DETERMINAZIONE DEL DIRIGENTE SERVIZIO VIA/VINCA 25 settembre 2024, n. 468

**[ID VIP 9943] - Parco eolico, costituito da 11 aerogeneratori, di cui nove di potenza unitaria pari a 7,2 MW e due di potenza unitaria di 4,2 MW, per una potenza complessiva pari a 73,2 MW, da realizzarsi nel territorio comunale di Foggia (FG), con opere di connessione alla RTN che interessano anche il Comune di Manfredonia (FG).Istanza per il rilascio del Provvedimento di VIA statale ex art. 23 del D.lgs. n. 152/2006 e ss.mm.ii.**

**Proponente: Santa Rita Energia S.r.l.**

Relazione tecnica a supporto dell'istruttoria sul progetto  
**ID\_VIP 9943**

Fig. 2 - Ubicazione dell'impianto rispetto alle aree non idonee ex RR 24/2010 (gli 11 aerogeneratori sono indicati con una stella rossa)

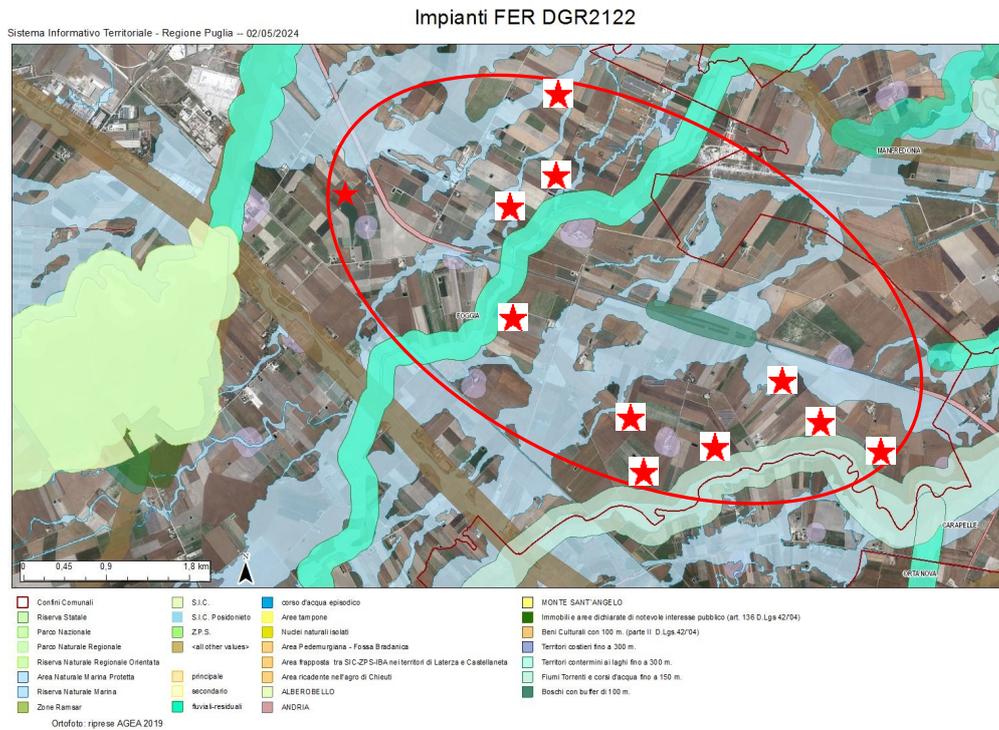
Verificato che nessun aerogeneratore è ubicato in posizione interferente con vincoli di alcun genere, con le aree protette e con quelle dichiarate inidonee all'installazione di impianti eolici da parte delle normative vigenti (in proposito, si vedano le successive fig. 2 e 3), l'area dell'impianto proposto **NON** ricade tra quelle indicate come *non idonee* ai sensi del regolamento regionale n. 24 del 2010.

Sono emerse, invece, interferenze riguardanti la viabilità di servizio, con ulteriori contesti paesaggistici della Struttura Antropica e Storico-Culturale del P.P.T.R., ed il cavidotto MT, con beni paesaggistici che fanno parte della Struttura Idrogeomorfologica e con ulteriori contesti paesaggistici della Struttura Antropica e Storico-Culturale.

D'altro canto, si specifica che la posa dei cavidotti MT in corrispondenza dei tratti interferenti con il reticolo idrografico, ovvero con il Canale Carapelluzzo inserito tra i BP "Fiumi, torrenti, corsi d'acqua iscritti negli elenchi delle acque pubbliche", è prevista con tecnica no-dig, senza effetti sul corso d'acqua e sulle sue caratteristiche ambientali e paesaggistiche.

La posa dei cavidotti MT nei tratti interferenti con gli elementi della struttura antropica e storico-culturale (area di rispetto di Masseria Ceci e Masseria Torretta) è prevista lungo la viabilità esistente, ovvero su viabilità di progetto, con successivo ripristino dello stato dei luoghi, ovvero non determina impatti negativi significativi sulle invarianti paesaggistiche né sulle componenti ambientali.
